高知市文化プラザ長寿命化整備事業 要求水準書等 正誤表 令和2年11月13日

対象箇所	令和2年10月9日公表内容（誤）	令和2年11月13日訂正内容（正）
要求水準書 p.13 第2 2 (2) 実施設計業務	(2) 実施設計業務 ・ ・ ・特定事業者は、諸室レイアウトの変更や意匠に関わる計画方針については、実施設計着手後速やかに市と協議し確認を得ること。	(2) 実施設計業務 ・ ・ ・特定事業者は、諸室レイアウトの変更が必要となった場合や意匠に関わる計画方針については、実施設計着手後速やかに市と協議し確認を得ること。
要求水準書 添付資料6 整備水準 p.7 表ア 各諸室の改修内容 「数量」列, 「3階」「共用」「ギャラリー・市民サロン」行	3階軒天 218.5 m ² 5階軒天 478.8 m ²	3階 軒天 218.5 m ² 5階 軒天 478.8 m ²
要求水準書 添付資料6 整備水準 p.12 表ア 各諸室の改修内容 「改修仕様」列, 「2階」「文化プラザ」「小ホール」「舞台照明全撤去・更新」「フラッドライト関係」行	利用状況を踏まえ、照度、演出効果を充分検証の上、ボーダーライト・天井反射板・ Horizont ライトの LED 化すること（ハロゲンの演出同等に対応できる機材が望ましい）。	利用状況を踏まえ、照度、演出効果を充分検証の上、 ボーダーライト・天井反射板 トラスダウンライト・ Horizont ライトの LED 化すること（ハロゲンの演出同等に対応できる機材が望ましい）。

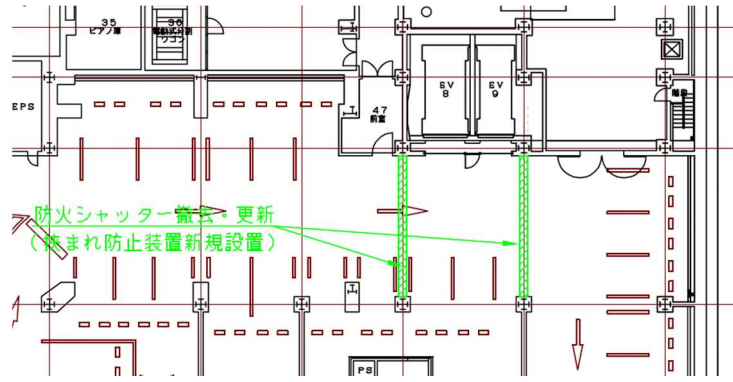
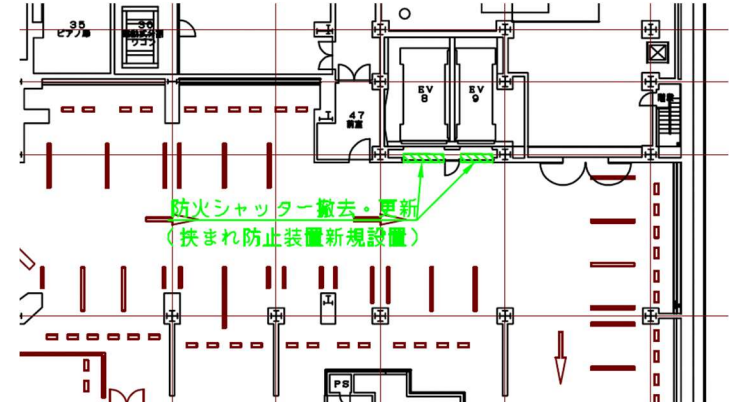
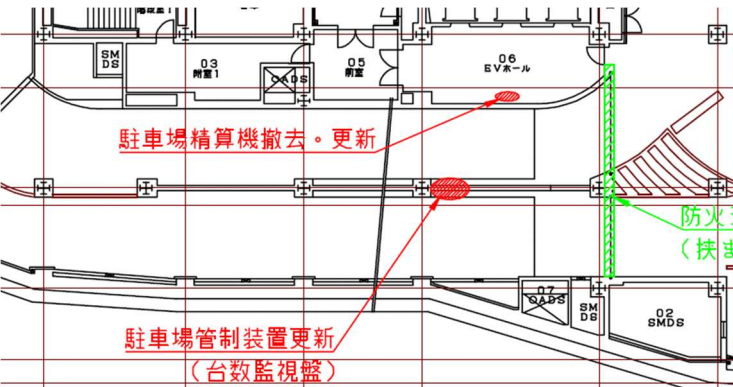
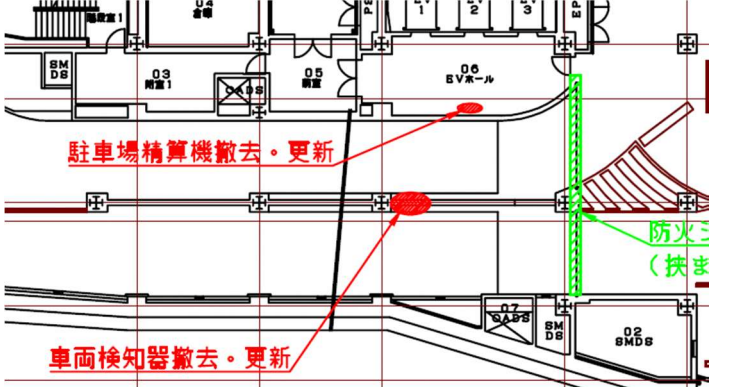
対象箇所	令和2年10月9日公表内容（誤）	令和2年11月13日訂正内容（正）
要求水準書 添付資料6整備水準 p.16 表ア 各諸室の改修内容 「1階」「共用」「車路」行	—	「改修内容」列：・車両検知器撤去・更新 「既設仕様」列：車両検知器／アマノ：PD1、PD2 「数量」列：3台 「改修仕様」列：現状と同様のオペレーションが円滑にできる機器を整備すること。
要求水準書 添付資料6整備水準 p.16 表ア 各諸室の改修内容 「改修内容」列 「地下1階」「共用」 「料金所」	駐車場管制装置（入口発券機，出口精算機，カーゲート，台数監視盤，料金計算機，割引認証機）撤去・更新	駐車場管制装置（入口発券機（車両検知器），出口精算機，カーゲート，台数監視盤，料金計算機，割引認証機）撤去・更新
要求水準書 添付資料6整備水準 p.17 表ア 各諸室の改修内容 「改修内容」「既設仕様」列 「地下2階」「共用」 「車路」	「改修内容」列：駐車場管制装置（台数監視盤）撤去・更新 「既設仕様」列：台数監視盤／アマノ：TF-9420	「改修内容」列：車両検知器撤去・更新 「既設仕様」列：車両検知器／アマノ：PD1、PD2
要求水準書 添付資料6整備水準 p.18	既設仕様と同等以上（ただし，現行法令に準拠したものとするこ と）	既設仕様と同等以上（ ただし，現行法令に準拠したものとするこ と ）制御盤・制御ケーブル・各種スイッチ・電子部品、巻上ロープ、

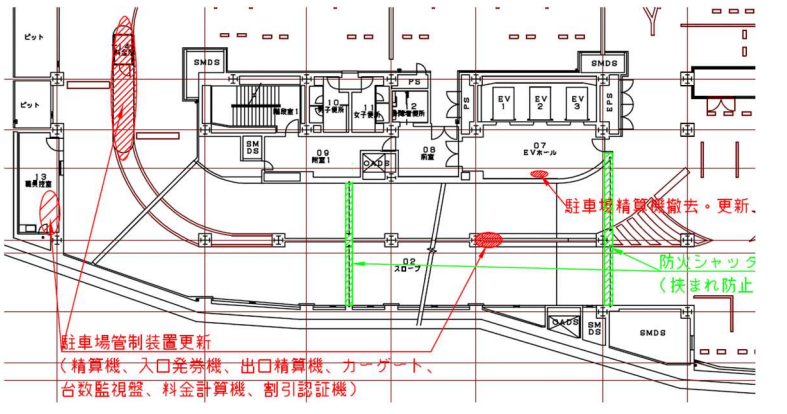
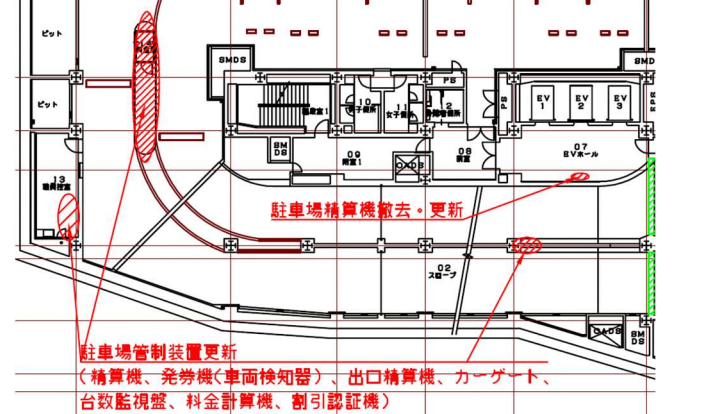
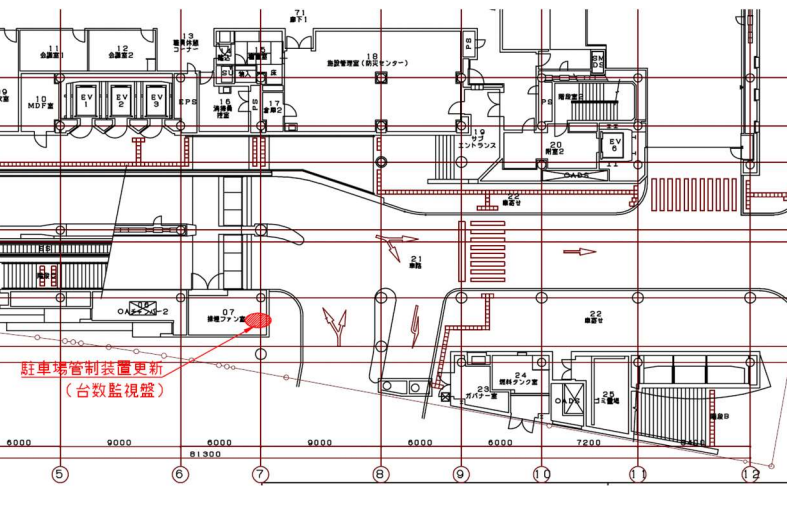
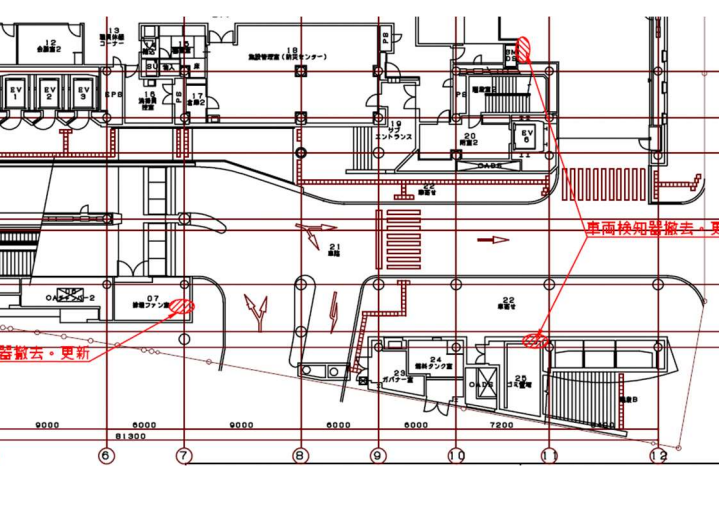
対象箇所	令和2年10月9日公表内容（誤）	令和2年11月13日訂正内容（正）
<p>表イ その他の共用部の改修内容 「改修仕様」列、 「昇降機」「制御更新」「EV6」「EV7」「EV8」「EV9」行</p>		<p>巻上機モーター、ドア装置モーターの更新)</p>
<p>要求水準書 添付資料6整備水準p.21 表イ その他の共用部の改修内容 「対象箇所」「既設仕様」「数量」列 「防火シャッター撤去・更新(挟まれ防止装置新規設置)」「2階大ホール EV 横 ホワイエ西 EV 横」行</p>	<p>「対象箇所」列：2階 大ホール EV 横 ホワイエ西 EV 横 「既設仕様」列： 防火シャッター202（甲 S 遮煙）／鈴木シャッター：LPK40 幅 2320 高さ 2390 手動 防火シャッターM201（甲 S 遮煙）／鈴木シャッター：APK40 幅 2910 高さ 2390 手動 「数量」列：2箇所</p>	<p>「対象箇所」列：2階 大ホール EV 横 ホワイエ西 EV 横 「既設仕様」列： 防火シャッター202（甲 S 遮煙）／鈴木シャッター：LPK40 幅 2320 高さ 2390 手動 防火シャッターM201（甲 S 遮煙）／鈴木シャッター：APK40 幅 2910 高さ 2390 手動 「数量」列：1箇所</p>
<p>要求水準書 添付資料6整備水準p.21 表イ その他の共用部の改修内容 「対象箇所」「既設仕様」「数量」列 「防火シャッター撤</p>	<p>「対象箇所」列：3階 大ホール EV 横 「既設仕様」列： 防火シャッターM202（甲 S 遮煙）／鈴木シャッター：APK40 幅 2320 高さ 2390 手動 「数量」列：1箇所</p>	<p>「対象箇所」列：3階 大ホール EV 横 ホワイエ西階段前 「既設仕様」列： 防火シャッターM202（甲 S 遮煙）／鈴木シャッター：APK40 幅 2320 高さ 2390 手動 防火シャッターM201（甲 S 遮煙）／鈴木シャッター：APK40 幅 2910 高さ 2390 手動</p>

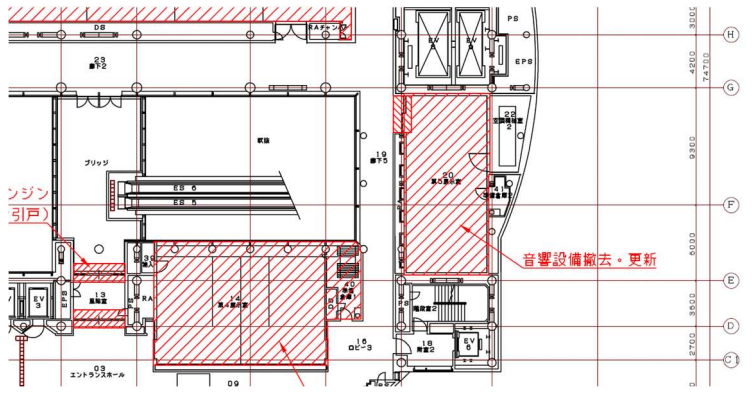
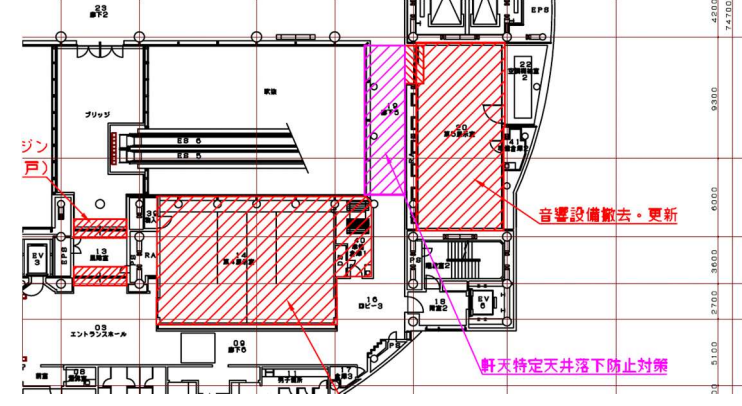
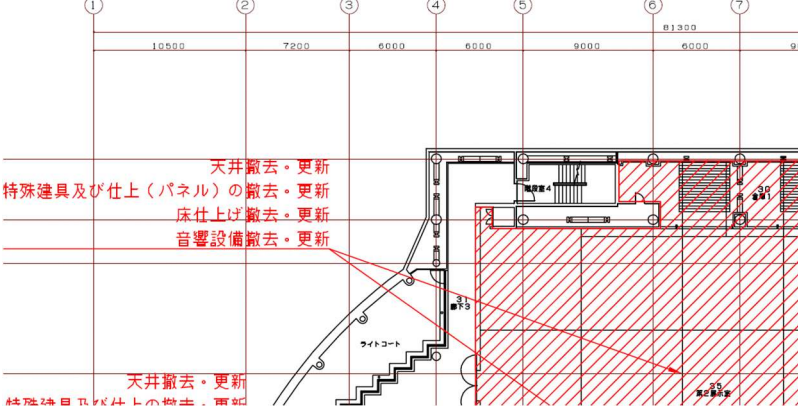
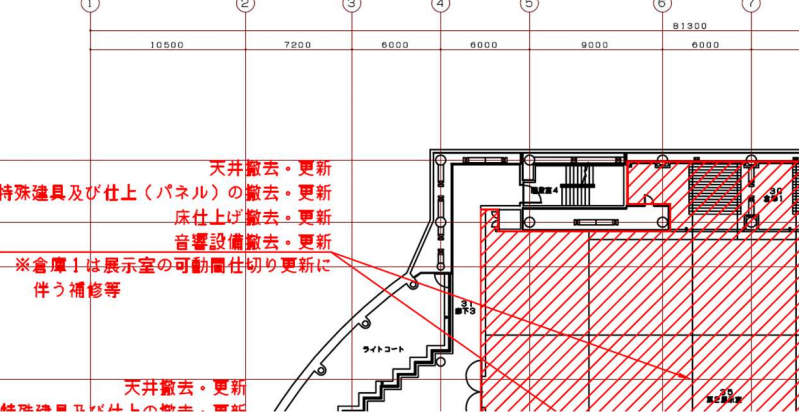
対象箇所	令和2年10月9日公表内容（誤）	令和2年11月13日訂正内容（正）
<p>要求水準書 添付資料7 整備対象箇所の図示</p> <p>地下1階平面図</p> <p>防火シャッターの位置（位置修正）</p>	 <p>防火シャッター撤去・更新 (挟まれ防止装置新規設置)</p>	 <p>防火シャッター撤去・更新 (挟まれ防止装置新規設置)</p>
<p>要求水準書 添付資料7 整備対象箇所の図示</p> <p>地下2階平面図</p> <p>駐車場管制設備</p>	 <p>駐車場精算機撤去・更新</p> <p>防火シャッター撤去・更新 (挟まれ防止装置新規設置)</p> <p>駐車場管制装置更新 (台股監視盤)</p>	 <p>駐車場精算機撤去・更新</p> <p>防火シャッター撤去・更新 (挟まれ防止装置新規設置)</p> <p>車両検知器撤去・更新</p>
